Mission régionale d'autorité environnementale
ÎLE-DE-FRANCE

**Avis délégué
sur le projet de construction d'une centrale
agrivoltaïque
Villiers-Saint-Georges (Seine-et-Marne)**

N° 013774/A P
du 16/04/2026

Figure 9: Plan du tracé pressenti pour le raccordement électrique externe de la centrale (point à l'est) au poste source de Rupéreau (point à l'ouest) (source : Étude d'impact, p.65)

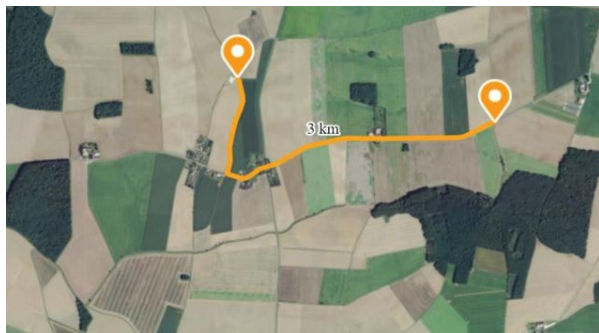
Par ailleurs, l'Autorité environnementale remarque que le dossier ne présente pas l'état initial du tracé de raccordement électrique de la centrale agrivoltaïque au réseau public, envisagé sur le poste source de Rupéroux à environ 3 km à l'ouest du projet. Il comporte une présentation très succincte et d'ordre générale des incidences prévisibles. Du fait du tracé longeant les voiries (RD 12, RD 71 et chemin communal) et de la courte durée des travaux, l'étude d'impact considère que ce raccordement engendrera de faibles incidences et ne prévoit aucune mesure d'évitement ou de réduction. Pour l'Autorité environnementale, ce développement mériterait d'être approfondi au titre de l'analyse des incidences potentielles des travaux de raccordement sur l'environnement et la santé humaine, notamment en l'absence d'analyse de l'état initial. Elle rappelle que, bien que le raccordement soit de la compétence du gestionnaire du réseau électrique public (Enedis) qui en assurera la maîtrise d'ouvrage, l'article [L. 122-1 du code de l'environnement](#) précise que « lorsqu'un projet est

(1) L'Autorité environnementale recommande de compléter l'étude d'impact par l'évaluation de la composante fonctionnelle du projet qu'est le raccordement de la centrale agrivoltaïque au réseau électrique.

Figure 10: Plan masse de la première esquisse du projet (source : Étude d'impact, p.337)

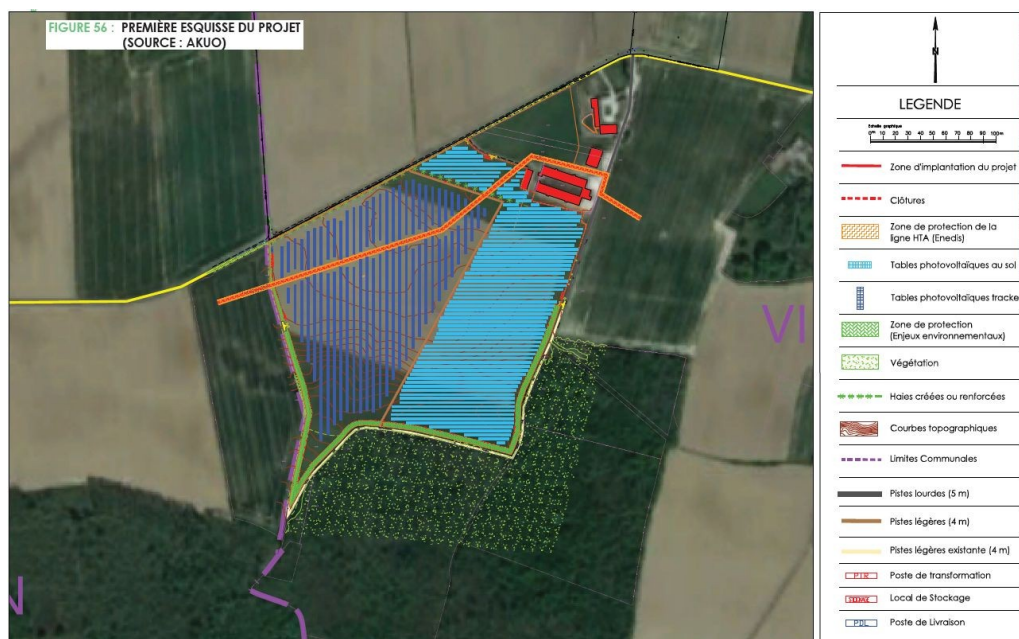
Les justifications apportées, notamment concernant l'abandon de la première variante, ne concernent pas les potentielles incidences environnementales ou sanitaires des choix retenus. L'Autorité environnementale considère ainsi qu'en l'état l'étude d'impact ne répond pas aux attentes de l'évaluation environnementale en matière de présentation des solutions de substitution raisonnables et de justification des choix retenus : il est attendu que la localisation et les caractéristiques du projet retenu soient justifiées au regard des sensibilités environnementales du site et selon une analyse comparative multi-critères de leurs incidences potentielles sur l'environnement et la santé humaine.

(2) L'Autorité environnementale recommande de présenter les solutions de variantes raisonnables, notamment sur le choix du site d'implantation, d'étudier les aménités positives et négatives du projet et de justifier les choix réalisés ayant abouti au projet retenu.

Figure 11: Carte de synthèse des enjeux écologiques réglementaires sur le site (source : Étude d'impact, p.154)

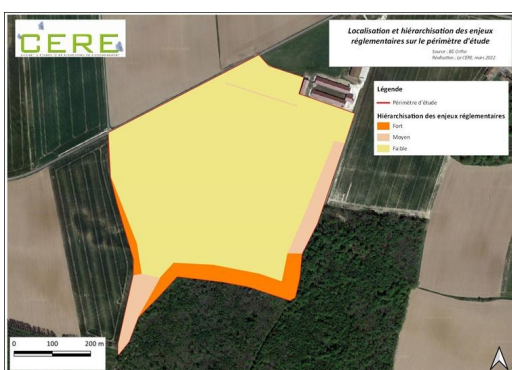
Aucun habitat naturel à enjeux n'a été identifié, ceux présents sur le site étant caractéristiques des zones agricoles, et seule une espèce végétale patrimoniale (la Mauve alcée) présentant un enjeu qualifié de « moyen » a été contactée localement (une station). Les principaux enjeux en matière de faune intéressent l'avifaune et les chiroptères. Sur 39 espèces d'oiseaux inventoriées, 27 sont protégées et neuf présentent un enjeu patrimonial qualifié de « fort »¹⁴ (car identifiées comme « vulnérables » sur les listes rouges nationale ou régionale) en période de reproduction. En plus d'un enjeu patrimonial « fort », le Busard Saint-Martin, nicheur possible sur le site, présente un enjeu réglementaire « fort » (la seule espèce) car il bénéficie d'une protection à l'échelle nationale et européenne (espèce inscrite à l'annexe 1 de la Directive Oiseaux). Les enjeux relatifs à l'avifaune concernent essentiellement la période de reproduction et se concentrent au sud du site, à la lisière avec les boisements, et dans une moindre mesure au niveau de la haie située au nord. Concernant les chiroptères, aucun gîte n'a été relevé mais trois espèces ont été contactées en période de reproduction¹⁵ ainsi que cinq espèces en période de transit automnal¹⁶, toutes protégées. Ces espèces présentent un enjeu patrimonial « moyen », hormis deux d'entre elles qui présentent un enjeu qualifié de « fort » (Murin de Daubenton et Murin de Natterer). Pour les chiroptères, les enjeux sont localisés dans la zone bâtie au nord du site, à la lisière des boisements, ainsi qu'au niveau des haies arbustives. Ainsi, les enjeux écologiques du site, notamment réglementaires (moyens à forts) ou patrimoniaux (forts pour certains), se concentrent au niveau des lisières du bois de la Tour et du bois des Boulins ainsi que de la zone enherbée concomitante, et dans une moindre mesure des haies existantes ou des bâtiments de l'exploitation (cf figures 11 et 12).

L'Autorité environnementale souligne le bien-fondé de la démarche d'évitement des zones à plus forts enjeux écologiques menée dans le cadre de la conception du projet (mesure ME1). Toutefois, la bande de prairie évitée mesure 15 mètres de largeur, ce qui est insuffisant au regard de la cartographie des enjeux réglementaires et patrimoniaux pour la faune produite par l'étude d'impact (cf figures 11 et 12) qui localise une zone à enjeux forts beaucoup plus large. En s'appuyant sur cette dernière, et malgré la mise en œuvre de la mesure d'évitement prévue, des panneaux photovoltaïques seront implantés dans la zone à enjeux forts. En conséquence le dimensionnement et l'efficacité de cette mesure d'évitement ne sont pas démontrés.

(3) L'Autorité environnementale recommande d'élargir la bande de prairie retenue comme mesure d'évitement en cohérence avec la zone à forts enjeux identifiés

Figure 15: Représentation graphique des émissions de GES de la centrale agrivoltaïque sur une période de 30 ans d'exploitation (source : Étude d'impact, p.240)

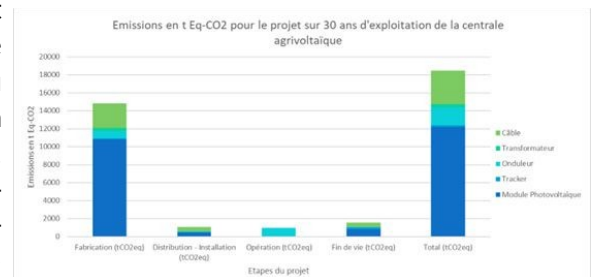
En l'état, la valeur présentée semble incohérente avec les valeurs de référence produites par l'Ademe et le bilan carbone présenté incomplet. Le bilan présenté ne prend pas en compte le raccordement de la centrale

au poste source de Rupéreau, se base sur un démontage manuel des panneaux (sans émissions associées à cette étape), et ne détaille pas les phases d'installation ainsi que de démantèlement prises en compte (il est impossible de savoir ce qu'il comptabilise). Par ailleurs, elle relève que le facteur d'émission ainsi calculé est très nettement inférieur au facteur d'émission défini par l'agence de l'environnement et de la maîtrise de l'énergie (Ademe), qui s'élève à 43,9 gCO₂/kWh lorsque les panneaux sont fabriqués en Chine. Il est même inférieur au facteur d'émission défini par l'Ademe pour les panneaux de fabrication française, qui s'élève à 25,2 gCO₂/kWh²³. L'estimation réalisée est à expliciter, en détaillant les calculs du bilan carbone réalisé et en joignant au dossier la documentation permettant de justifier les valeurs utilisées.

(5) L'Autorité environnementale recommande de justifier l'écart significatif entre le facteur d'émission calculé pour l'électricité produite par la centrale et les valeurs de référence définies par l'Ademe.

(6) L'Autorité environnementale recommande d'intégrer au bilan carbone les émissions de gaz à effet de serre de l'ensemble des phases et composantes du projet, dont les travaux de raccordement au poste source.
